リコール届出一覧表

リコール届出日: 令和 05 年 04 月 13 日

リコール届出番号	外-3600	リコール開始日	令和 05 年 04 月 13 日
届出者の氏名又は名称	Stellantis ジャパン株式会社 代表取締役社長 打越 晋	製作国 : フランス共和国 製作者名 : Automobiles PEUGEOT 問い合わせ先 : 専用フリーダイヤル TEL:0120-840-240 製作国 : フランス共和国 製作者名 : DS Automobiles 問い合わせ先 : 専用フリーダイヤル : TEL:0120-92-6813 ホームページ : https://www.stellantis.jp	
不具合の部位(部品名)	動力伝達装置(リアドライブシャフトワッシャー)		
基準不適合状態にあると認める構造、装置又は性能の状況及びその原因	リアドライブシャフトのワッシャーにおいて、製造時の装着位置が不適切なために使用過程で破損し、ABS センサーと接触するおそれがある。このため、異音が発生すると共に、ABS 警告灯が点灯、「ABS 故障」メッセージが表示され、ABS 機能が停止するおそれがある。		
改善措置の内容	全車両、ワッシャーを対策品に交換する。		
不具合件数	2 件	事故の有無	なし
発見の動機	本国からの情報による。		
自動車使用者及び自動車特定整備事業者に周知させるための措置	・使用者:ダイレクト メール等で通知する。 ・自動車特定整備事業者:日整連発行の機関誌に掲載する。 ・弊社ホームページに掲載する。

改善箇所説明図

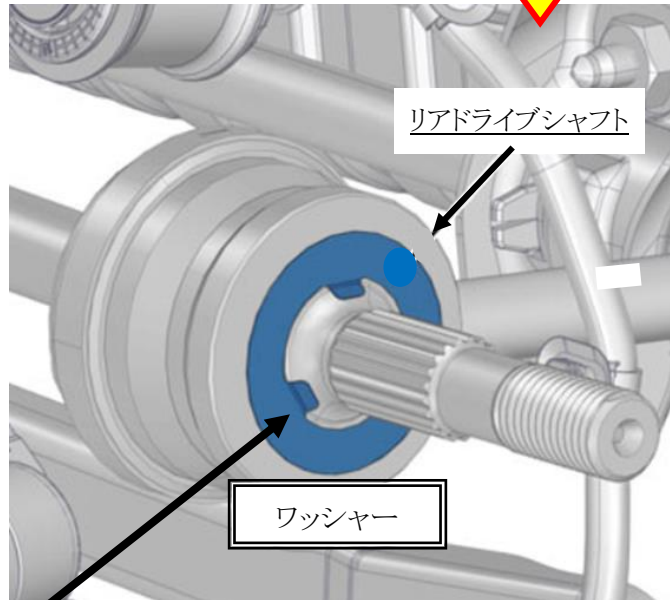
基準不適合部位

リアドライブシャフトのワッシャーにおいて、製造時の装着位置が不適切なために使用過程で破損し、ABS センサーと接触するおそれがある。このため、異音が発生すると共に、ABS 警告灯が点灯、「ABS 故障」メッセージが表示され、ABS 機能が停止するおそれがある。

交換/対策部位

改善の内容

全車両、ワッシャーを対策品に交換する。

識別：車台番号打刻の車体番号の最左から1桁目の上部に白色のペイントを塗る。
